Rapport de contrôle d'installations électriques à basse et à très basse tension

EXEMPLAIRE ORIGINAL CE RAPPORT ANNULE ET REMPLACE LE RAPPORT 158/2024/63836/01:1 RÉF. 158/2024/63836/01:2

DATE DU CONTRÔLE 07/05/2024 AGENT VISITEUR Thierry Van Vooren
 ADRESSE DU CONTRÔLE Drève des Renards 6 (étage 4e) - 1180 Uccle TYPE DE CONTRÔLE Visite de contrôle vente ancienne installation (8.4.2)

Croquis de position élémentaire et descriptif sommaire des tableaux

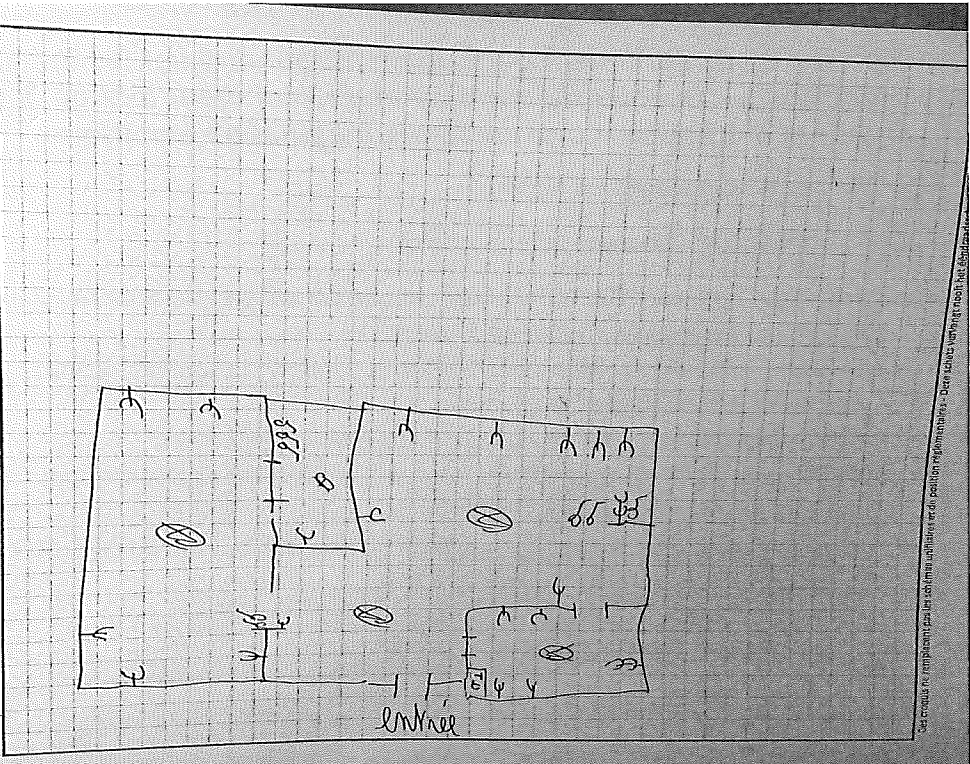
Le ou les socles de prise en défaut sont localisés dans la cuisine - Prise sol salon
